耐震改修実施設計の 進捗状況について

1. 第1回検討委員会での設計に関する主な委員ご意見

3. 実施設計における検討状況

(1) 景観シュミレーション

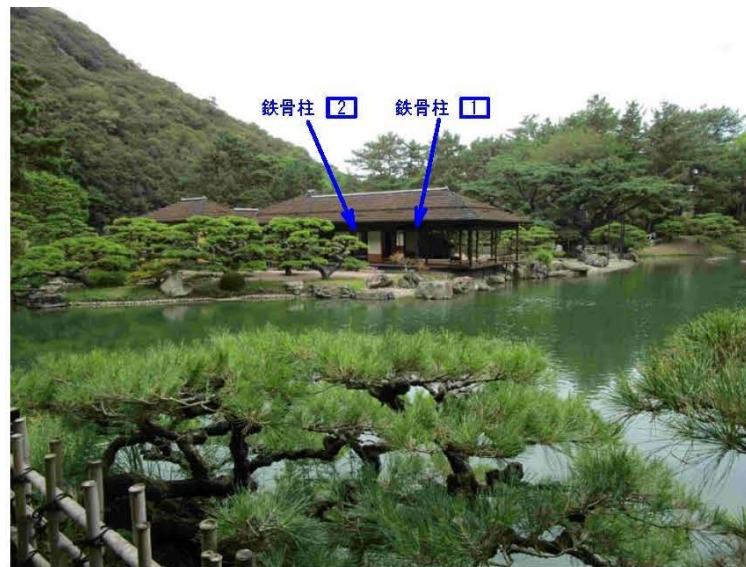
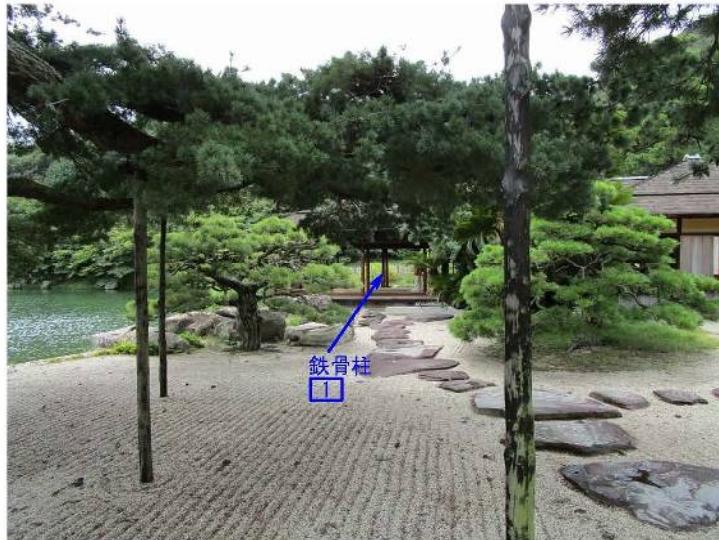
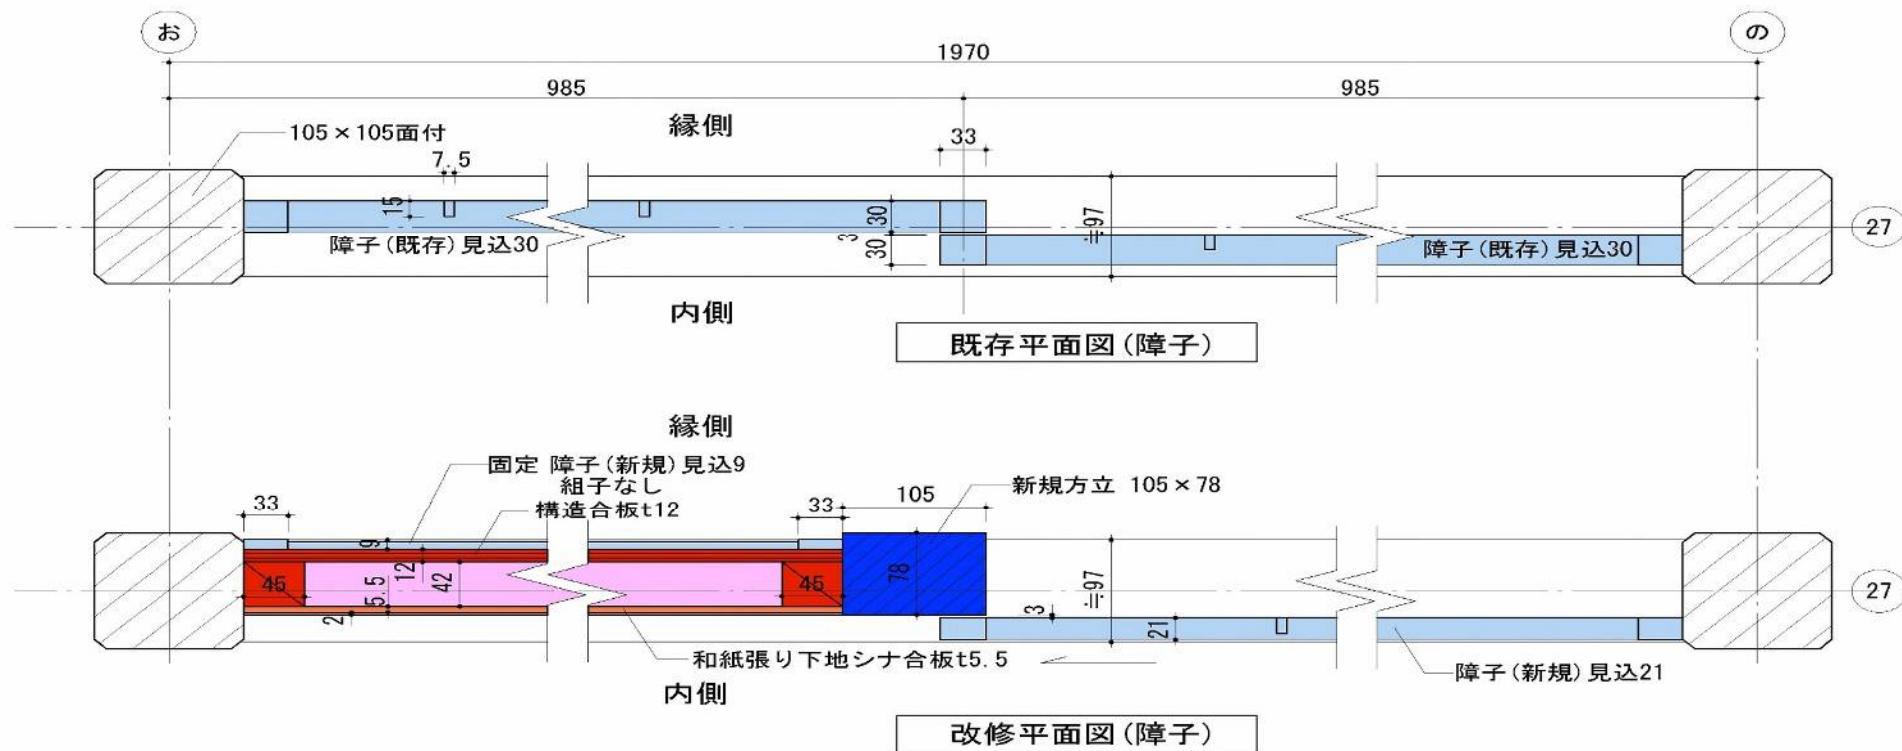
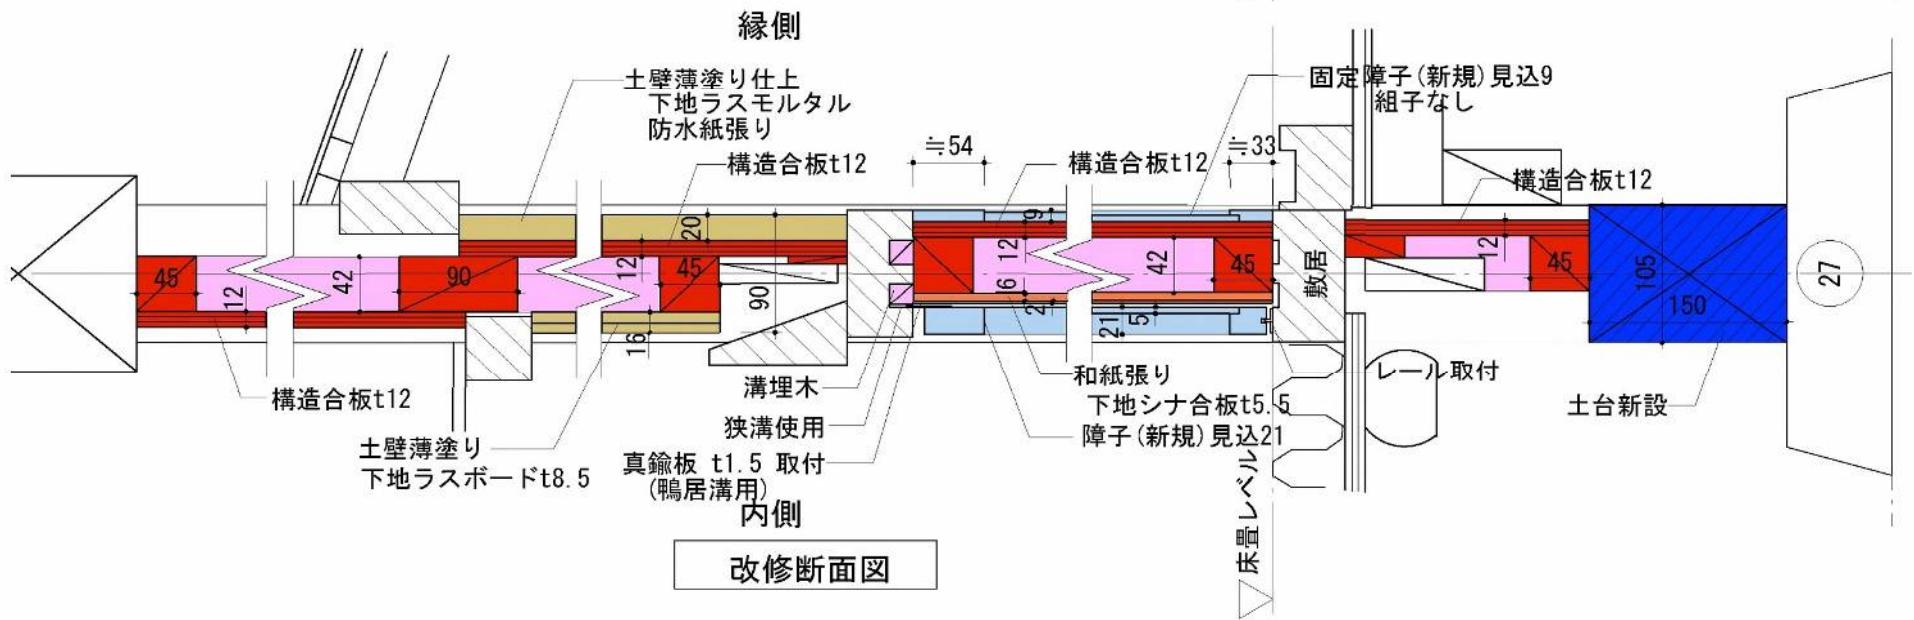
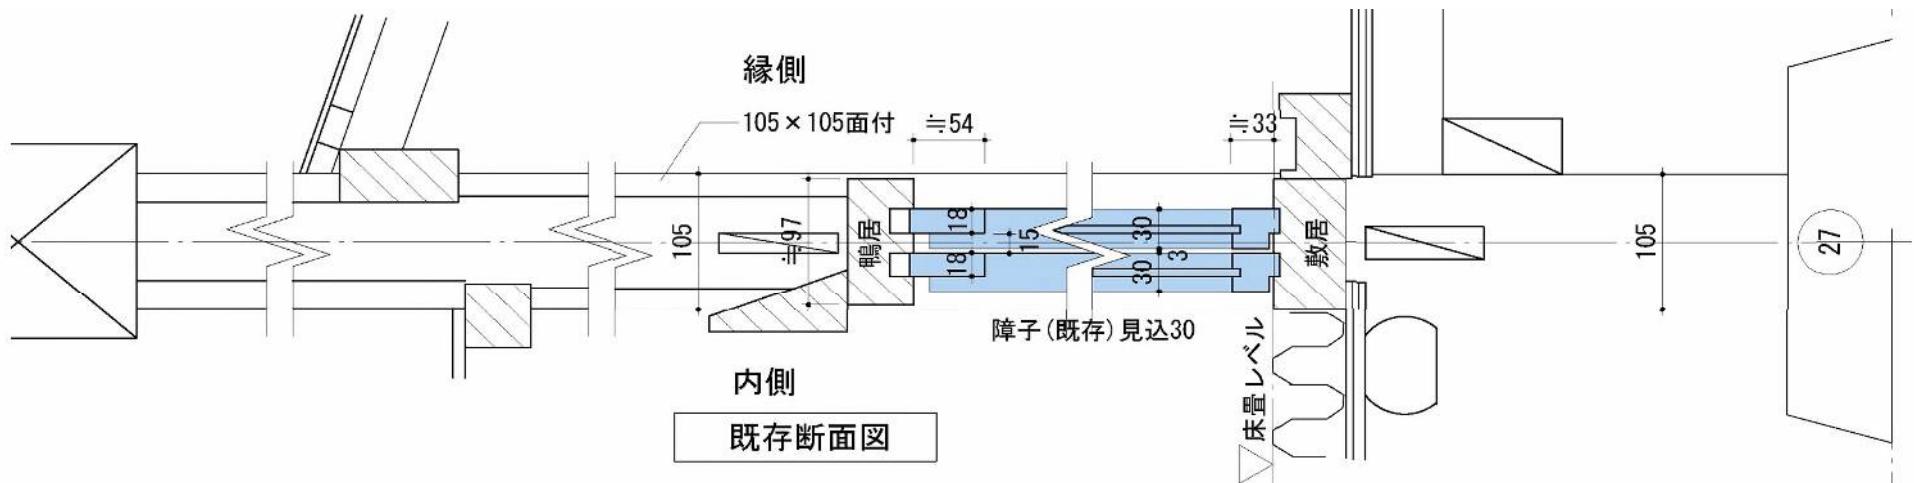
- ①掬月亭の見え方については、飛来峰からの眺望などいくつかの大変な視点場があり、そこからの眺めにおいて補強鉄骨柱がどう見えるのか、景観シミュレーションをして頂きたい。
- ②障子を構造合板による耐震壁に置換すると、そこだけ光を透過しないので、違和感が生じるのではないか。
- ③工事期間中も営業を含む建物利用をしたほうがいいのではないか。

いただいたご意見なども踏まえ、実施設計を進めている。
詳細については「3. 実施設計における検討状況」により説明。
